WRPZP.271-20/2020

Wyjaśnienia treści
Specyfikacji Istotnych Warunków Zamówienia

dotyczy postępowania przetargowego pn: **„Budowa budynku socjalnego (kontenerowego) przy boisku sportowym w Gruszczynie”**.

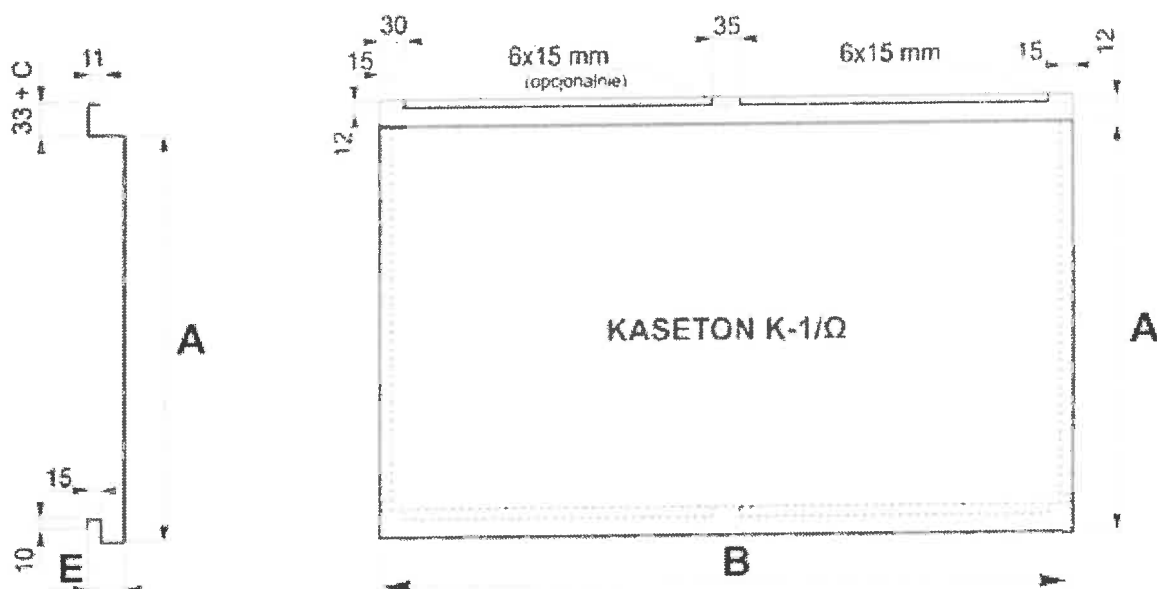
Czy zamawiający dopuszcza zastosowanie paneli elewacyjnych w innych formatach?
Propozycja maksymalnych wymiarów paneli poniżej:

Sposób wymiarowania

grubość / materiał	A		B		C		D		E	
	szerokość krycia		długość krycia		szerokość łączenia w poziomie		szerokość łączenia w pionie		grubość kasetonu	
	min	max	min	max	min	max	min	max	min	max
stal										
1,20	175	600	100	2400	0	50*	wg. projektu		35	50*
1,25	175	800	100	2600	0	50*	wg. projektu		35	50*
1,50	175	1000	100	2800	0	50*	wg. projektu		35	60*

Zamawiający nie dopuszcza zastosowania paneli elewacyjnych w innych formatach niż w opisanych w projekcie.
